製品分類	パッケージ	発行番号	TN-WRP-A013A/J	Rev.	第1版
題名	マガジン出荷（P750PC）の止めピン位置変更のご案内		情報分類	包装仕様変更	
適用製品	マイコン製品、SOC製品、MSIG製品	対象ロット等	関連資料	対象品種リスト 添付

RENESAS TECHNICAL UPDATE TN-WRP-A013A/J

発行日：2008年11月07日

- ・マガジン型名：P750PC

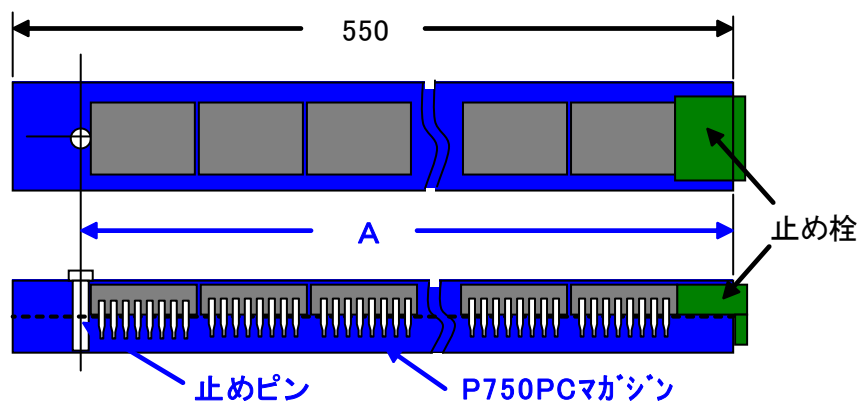
- ・マガジン端からの止めピン中心位置までの寸法：Aを以下の様に変更いたします。

（尚、マガジン材料・材質については従来品と比べ一切変更はありません）

[単位：mm]	変更前	変更後
A寸法	521	524
